Stellungnahme des BUND Naturschutz Kreisgruppe Dachau zu

Antrag auf Erteilung einer wasserrechtlichen Erlaubnis für die Errichtung und den Betrieb einer landwirtschaftlichen Bewässerungsanlage bei Hörgenbach, Gemarkung Hirtlbach, Markt Markt Indersdorf, Landkreis Dachau

Entnahme von Grundwasser aus einem Flachbrunnen bis zu 40.000 m³ pro Jahr (0,5 bis 1 l/s)

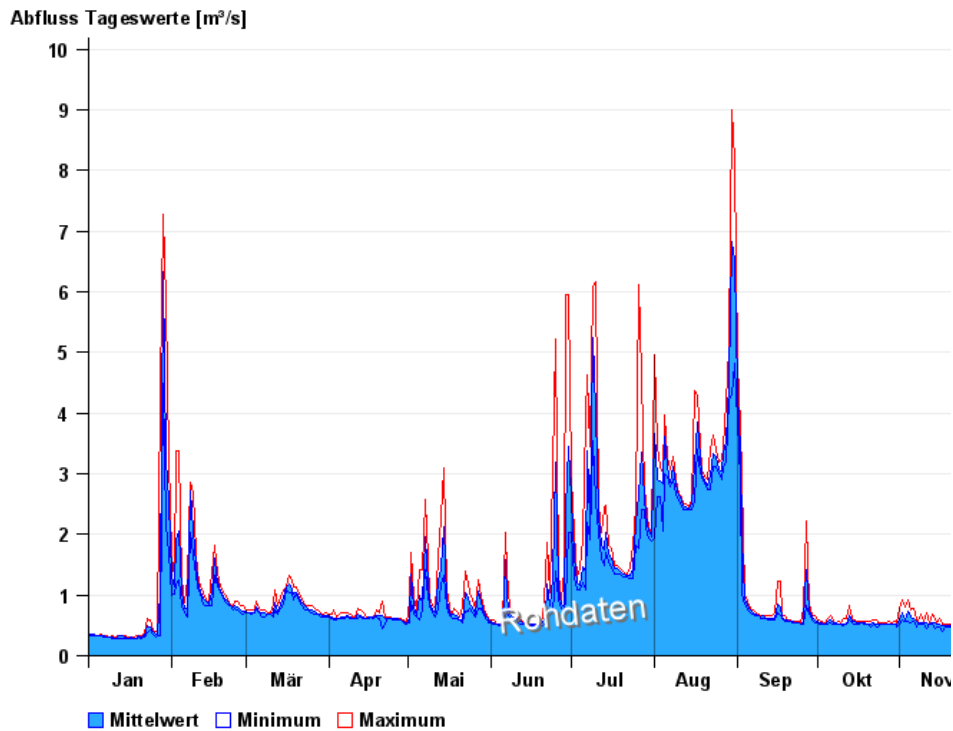
Die Daten zum Absenktrichter liegen nicht vor. Daten zu den jahreszeitlichen Grundwasserstände und zu den Grundwasserströmungen liegen nicht vor. Daten zur Grundwasserneubildung liegen nicht vor. Mit den vorliegenden Daten ist eine Abschätzung der Beeinträchtigung event. grundwasserabhängiger Ökosysteme nicht möglich. Weiter fehlt der Bohrbericht vom 29.09.2020. Wurde bei 1,05 m unter GOK Grundwasser erschlossen oder ist das Grundwasser auf 1,05 m unter GOK angestiegen? Bei einer Absenkung bis auf 2,05 unter GOK wird teilweise die Torfschicht entwässert. Besteht die Gefahr einer weiteren Torfzersetzung? Welchen räumlichen Umkreis hat die Torfschicht? Welche Grundwasserbelastung ist durch die Entwässerung der Torfschicht zu erwarten? Welche Auswirkung hat die Grundwasserentnahme auf die Glonn? Welcher Brunnenausbau ist geplant?

Messstelle Hohenkammer

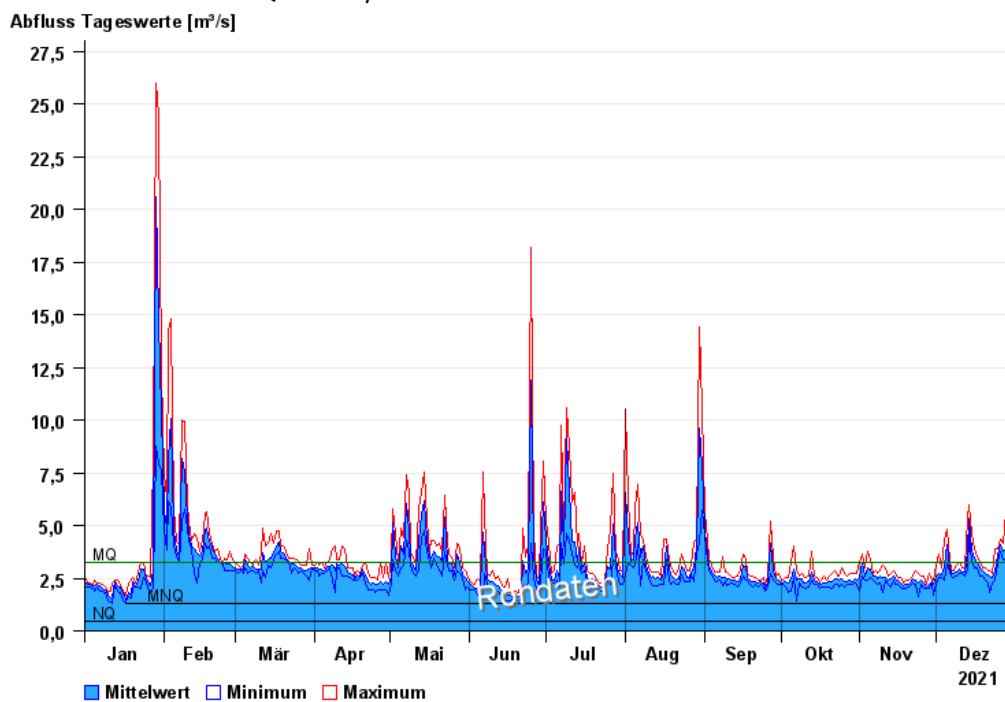
An der Entnahmestelle geht das Wasserwirtschaftsamt von einem MNQ von 850 l/s aus. Weiter wird folgende Annahme getroffen:

Die Wasserentnahme aus der Glonn findet nur bei Abflüssen über Mittelwasser statt und damit zu Zeiten mit einem natürlichen Überangebot. Die Entnahmemenge von max. 30 l/s stellt zu diesen Zeiten nur einen geringen Anteil des Abflusses der Glonn dar. Damit sind keine nachteiligen Auswirkungen auf die Gewässerökologie und Fließgewässerdynamik zu erwarten.

Der Abflusswert MQ ist leider nicht bekannt. Weiter ist keine Tabelle vorhanden, aus denen die Anzahl der Tage mit einem Wert von MQ oder größer entnommen werden kann. Hier müssten ggf. noch die Tage berücksichtigt werden, bei denen wegen Hochwasser keine Entnahme möglich ist.
